Comité de pôle : avis du collectif

Suite à nos sollicitations auprès d'IDFm, nous avons obtenu la reprise de l'étude du comité de pôle. L'objectif de cette étude est de mettre à jour l'étude Artélia de 2017.

Nous avons exprimé le 12/10/2022 notre avis sur ces éléments : [version PDF](#)

4. Au sujet de l'insertion paysagère

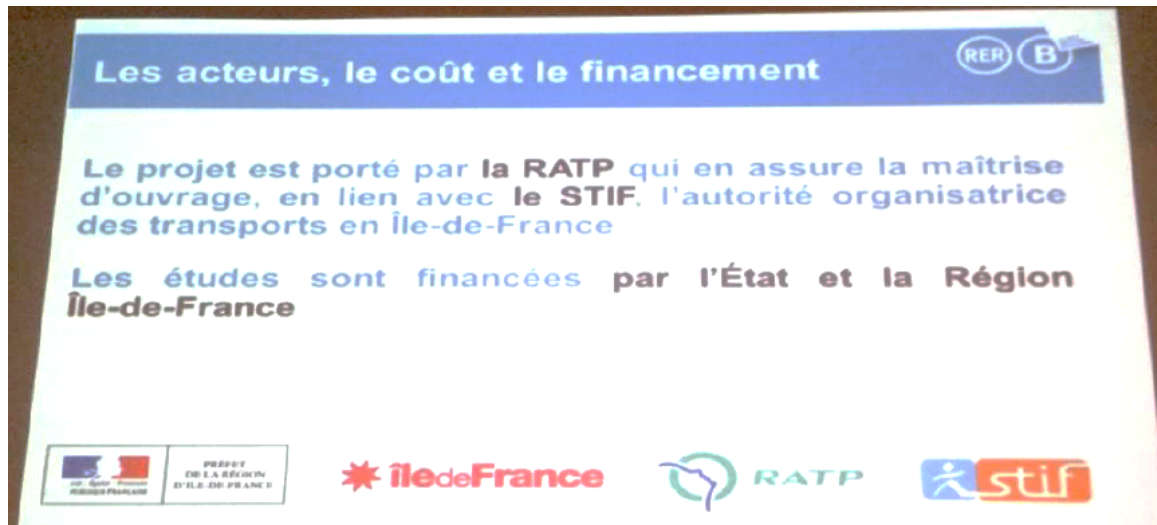
Les schémas d'insertion paysagère présentés sont-ils satisfaisants ? Nous avons vu des schémas bien présentés mais beaucoup de remarques ont été faites.

- Les simulations 3D ne montraient aucun train.
- Les croquis d'architecte ne montraient que des sections anodines de train, masquant l'effet de la vue du train dans sa longueur totale.
- De plus, sur ces croquis, les trains étaient de la génération actuelle, pas future à double étage.
- Les murs présentés n'arrêteront pas le bruit car pas assez hauts.
